## SERVICE INFO – INA 0043

# Role întinzătoare 531 0535 20 și 531 0819 10

## Risc de confuzie între componente

Figura 1: 531 0535 20 - model vechi (stânga), model nou (dreapta)

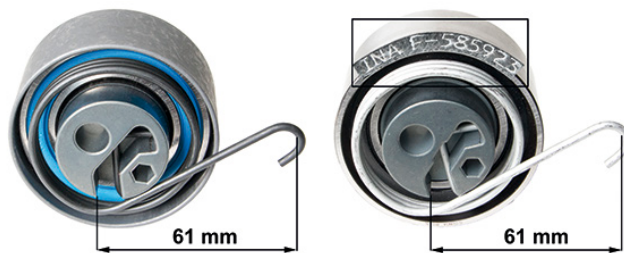
Rolele întinzătoare 531 0535 20 și 531 0819 10 sunt înlocuite cu un nou model, dar codul de reper nu s-a schimbat. Modificările arată mai ușor diferența între cele două tipuri.

Caracteristica distinctivă cea mai clară este numărul produsului imprimat pe piesă și culoarea oțelului pentru arcuri (Fig. 1 și Fig. 2).

Noile modele au de asemenea role de susținere/ghidare cu o suprafață șlefuită, iar oțelul pentru arcuri folosit este rezistent la coroziune.

Datorită similarității dintre cele două tipuri de role întinzătoare, trebuie avută o grijă extrem de mare să se asocieze codul de reper corect cu autovehiculul corespunzător. Montarea unui întinzător greșit poate determina deteriorarea motorului!
